CAAC 适 航 指 令

编号: CAD2016-MULT-04

一. 标题: 防火—识别和更换光学与环境烟雾探测器

图1- P/N PMC1102-02, P/N PMC3100-00

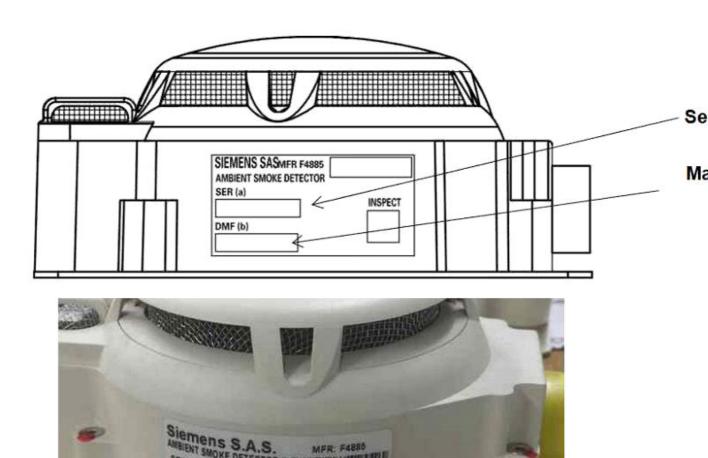
(1) 在本指令生效日期后的30天之内,通过件号、序号和制造日期, 检查每个西门子烟雾探测器以确定其是否受影响。参见本指令附录2查 找标识于探测器的件号、序号和制造日期。适用的服务信函包含可用 干检查受影响探测器组件的附加信息。
